## PARECER REFERENTE À PROPOSTA DE REVISÃO DO PLANO DIRETOR DO COLÉGIO SAGRADO CORAÇÃO DE JESUS, BEM TOMBADO ISOLADAMENTE.

Em 06 de maio de 2021, por meio do protocolo nº 0164/2021, a ARQSOL Arquitetura e Tecnologia apresentou revisão do Plano Diretor aprovado em 2009, submetendo-o a análise e deliberação deste CDPCM-BH.

Funcionários e Ginásio. Fonte: Revisão do Plano Diretor, ARQSOL, 2021.

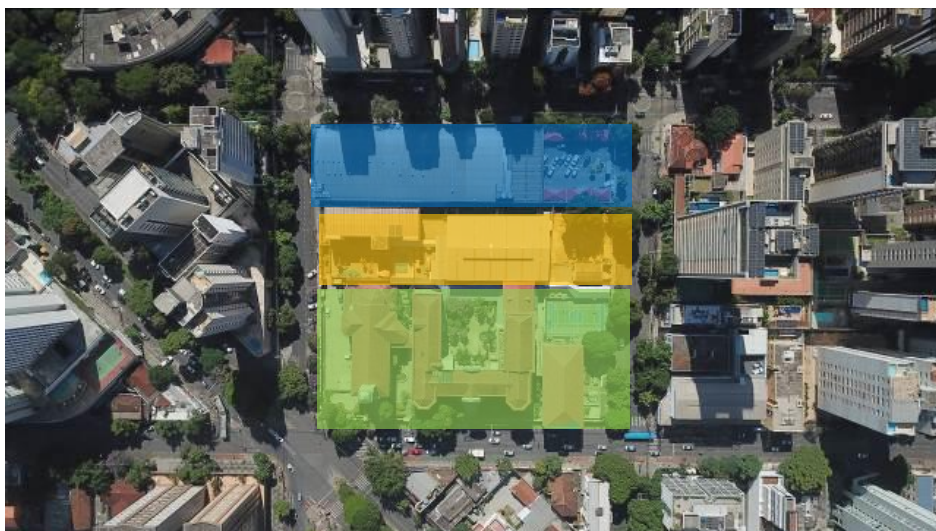
**A segunda porção, “Área de Proteção Paisagística”** definida em 2009, foi alvo de um grande adensamento sem planejamento, com a construção de edificações sem qualidade e apuro estético e, portanto, sem interesse de preservação. Tais edificações foram sendo construídas ao longo do tempo sem que houvesse uma visão do todo. A resultante disso é uma intrincada malha de barreiras e corredores sem nenhuma qualidade ambiental e paisagística. Para essa área ficou mantido o perímetro de 2009, mas **definida a altimetria de 16 metros (4 metros acima do definido em 2009)**, volumetria compatível à dos blocos protegidos, objetivando também fazer uma transição para a terceira porção, passível de adensamento.

De acordo com as diretrizes, nesta porção será projetado um atravessamento de quadra para possibilitar que os veículos façam o embarque e desembarque dos alunos de maneira interiorizada, melhorando o trânsito no entorno imediato do Colégio, com projeto específico a ser elaborado para apresentação e deliberação do CDPCM-BH; E previsão de estacionamento, preferencialmente em subsolo, uma vez que a área é passível de ocupação por novas edificações.
